COMMISSION ROYALE DES MONUMENTS ET DES SITES
KONINKLIJKE COMMISSIE VOOR MONUMENTEN EN LANDSCHAPPEN

Objet : BRUXELLES. Square Marie-Louise 29-32

Demande de permis d'urbanisme portant sur la modification du revêtement de façade par la pose d'un bardage sur isolant en remplacement des panneaux en béton architectonique & d'un crépi sur isolant en remplacement de la pierre de France

Avis de la CRMS

Google street view

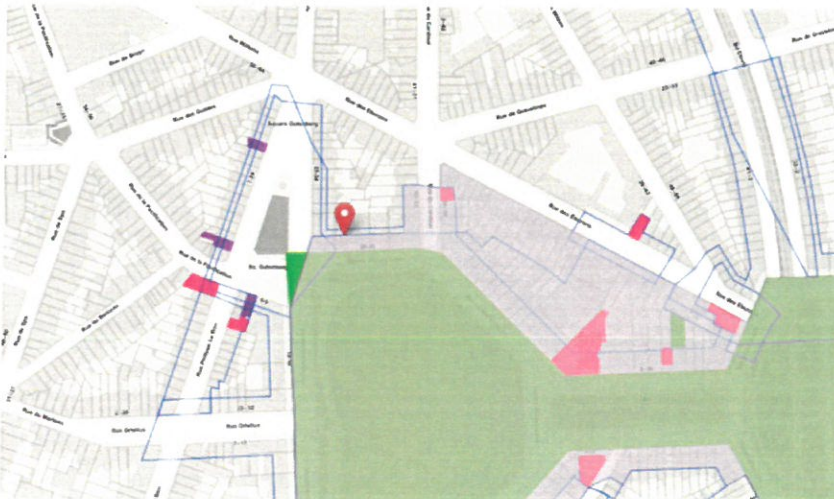
N'encourageant pas le dessin de faux-joints, dans l'enduit proposé en remplacement de la pierre France reconstituée, la CRMS juge cependant que, sur le plan du patrimoine, les travaux envisagés ne seront pas ou très peu préjudiciables aux biens classés environnants et à leur zone de protection. Elle recommande toutefois de retrouver un aspect texturé dans le remplacement des éléments en béton et de veiller à ce que la couleur finale de l'opération s'intègre à celle de l'alignement des différents immeubles.

Par ailleurs, elle relève que l'intervention ne semble pas s'accompagner d'une campagne parallèle et unique de remplacement des châssis. La note mentionne en effet que les propriétaires remplaceront leur châssis progressivement. La CRMS questionne cette méthodologie non seulement sur le bilan énergétique de l'intervention mais aussi sur les conséquences d'un point de vue technique (risques de ponts thermique, condensation, multiplicité des chantiers de châssis, problème de mise en œuvre, ...)
